島根原子力発電所 2号炉 津波による損傷の防止

指摘6「漂流物衝突荷重の設定方針」

(コメント回答)

令和2年12月
中国電力株式会社

発電所沖合で操業する漁船（総トン数10トン以上）の操業エリア

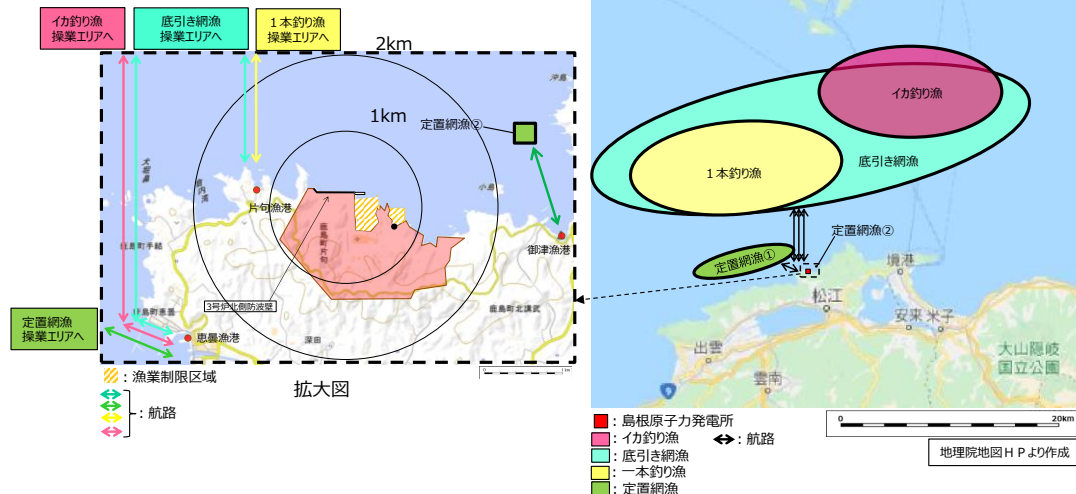
- 発電所沿岸で操業する漁船の操業エリアについて、具体的な調査方法及び調査プロセスを示し、津波防護施設に対する漂流物の選定に係る調査結果の信頼性のある根拠を説明すること。特に、イカ釣り漁の漁船について、操業又は航行により施設護岸から約500m 以内に入ること否定できる根拠を説明すること。その上で、それが否定できない場合は、外海に面する津波防護施設に対する漂流物として、イカ釣り漁の漁船等を考慮した設計方針を検討し、説明すること。

- 漂流物衝突荷重の対象漂流物について、防波壁から500m 以内の初期位置である船舶の衝突が大きな衝突荷重を発生させることを踏まえ、当該範囲を重点化して保守的な選定方針を説明すること。特に、輪谷湾内に面する津波防護施設に対する漂流物について、防波壁から500mの範囲にある漁船の調査結果を踏まえ、現状で選定しているカナギ漁の漁船ではなく、かご漁の漁船等を選定した上で、それを考慮した防護壁の設計方針を検討し、説明すること。

▶ 発電所沖合で操業する漁船の操業エリア及び航路の調査結果より、総トン数10トン以上の漁船は、発電所から1km以遠で操業及び航行する。

※2 島根県漁業調整規則に基づき、島根県知事が総トン数10トン以上の漁船によるイカ釣り漁業の操業禁止区域（最大高潮時海岸線から10海里(約18km)内における操業を禁止）を定めている。（漁業調整規則：漁業法等に基づき、各都道府県知事が定める規則）
